**CCR-VIA -- COMITATO DI COORDINAMENTO REGIONALE PER LA
VALUTAZIONE D'IMPATTO AMBIENTALE**

Giudizio n° 2872 del 06/03/2018

Oggetto Modifica sostanziale di un impianto di recupero rifiuti inerti non pericolosi iscritto al RIP 224/TE ed autorizzato con AUA n. 4034 del 13.07.2017

Verifica di assoggettabilità a VIA - VA
S.A.M.I.C.A. S.r.l. – Modifica sostanziale impianto di recupero rifiuti inerti non pericolosi –
Controguerra (TE)

Fig. 5 – Piano di Assetto Idrogeologico - Tronto (dallo SPA)

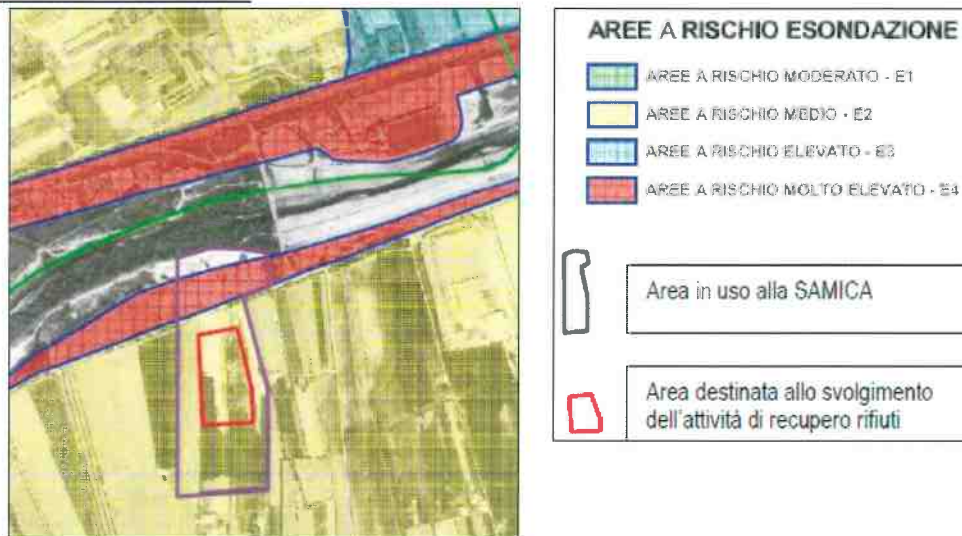
Il presente progetto prevede la riconversione di una porzione dell'area autorizzata e destinata alla decantazione dei limi, come nuova piattaforma per il deposito ed il trattamento dei rifiuti inerti, spostando tale attività dalla zona a rischio E4 a zona rischio E2.

Fig. 7 – Layout di progetto (da elaborato 4 allegato allo SPA)

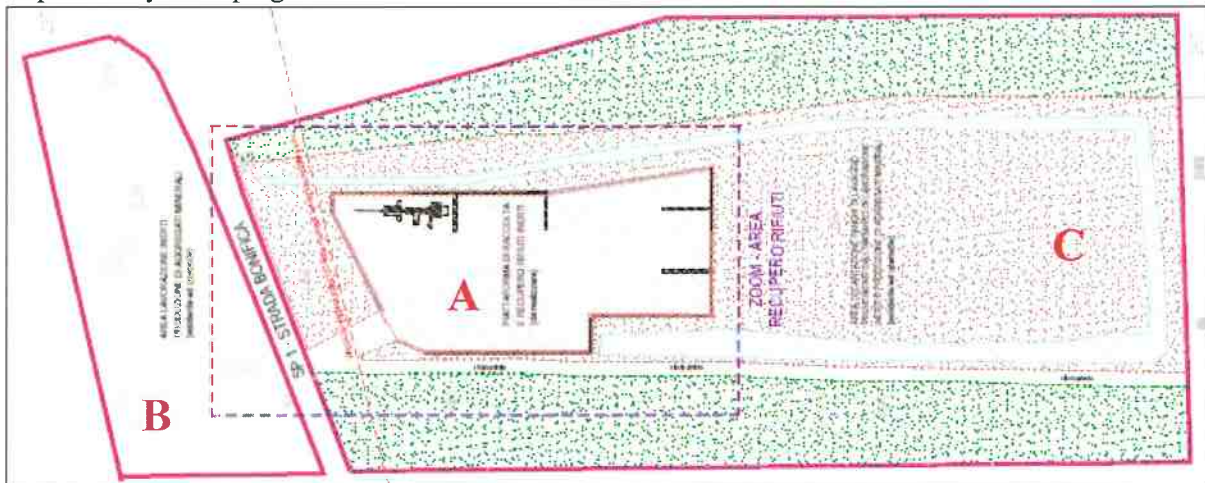
- L'area del nuovo impianto appare interferire con la l'attività autorizzata (ai sensi dell'art. 124 del D.Lgs 152/2006 e smi) per lo scarico nel suolo, in vasche impermeabili di decantazione in terra, delle acque reflue provenienti dall'attività di lavorazione svolte all'interno dell'impianto di produzione di aggreganti minerali.
